Vår ref.:
5122401/Endringssøknad

Lindås kommune - Vassdragskonsesjon Industrivannforsyning til Mongstad.

Endringssøknad ledningstrase og pumpestasjon fra Tykkhellervatn.

Figur 1. Opprinnelig trase merket R1 går fra pumpehus (P3) ved Tykkhellervatn til ledning fra Eidsvatnet (R2)

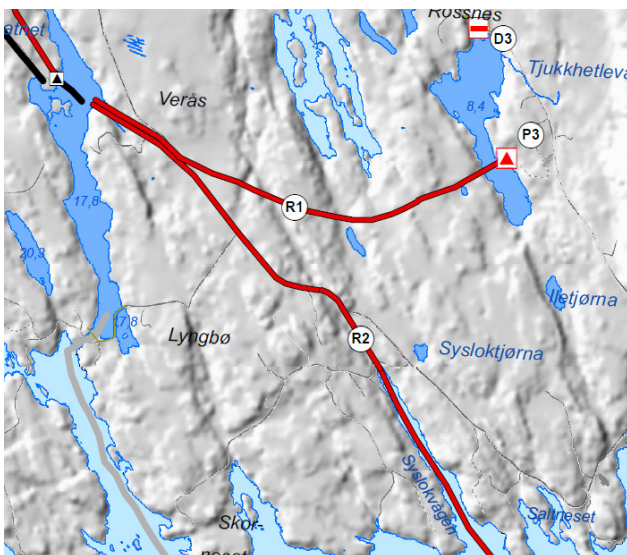
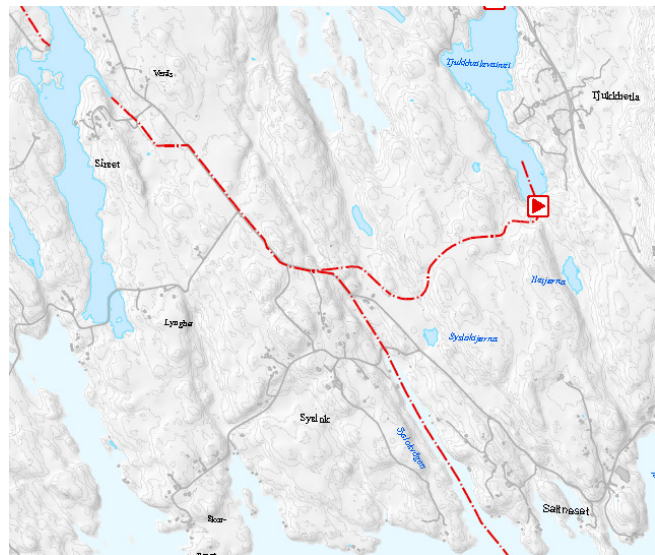
I forbindelse med en mer detaljert gjennomgang og vurdering av ledningstraseer ønsker Lindås kommune å endre omsøkt trase for industrivannledning mellom Tykkhellervatn og Syslak, herunder også ny plassering av pumpestasjonen, jf. figur 1 og 2 under.

Figur 2. Trase endringssøknad for ledning fra Tykkhellervatn til Syslak og plassering av pumpestasjon ved sørenden av Tykkhellervatn.

Begrunnelsen for søknaden er at ledningstraseen til dels er ufremkommelig og går gjennom et område med mange forkastningssoner (forsenkninger og høydedrag) på tvers av ledningstraseen som vanskeliggjør kryssing med pumpeledningen. Etablering av grøft og legging av ledning her vil derfor medføre store terrenginngrep i anleggsperioden og skape store sår i landskapet.

Den nye traseen som det søkes om, er lagt i et område som gjør det enklere for tilkomst med anleggs-maskiner og som i stor grad gjøre det mulig å følge terrengets formasjoner bestående av bart fjell/åpen fastmark og noe myr. Lengden blir totalt sett noe kortere enn opprinnelig trase.

Som en følge av endret ledningstrase søkes det samtidig om ny plassering av pumpestasjonen (P3) ved sørenden av Tykkhellervatnet med inntaksledning som vist på kartskisse i figur 2. Tilkost til pumpestasjonen vil skje via privat veg som må forlenges ca. 150 m. Vegen går i hovedsak gjennom skogbevokst område og et kort stykke innmarksbeite.
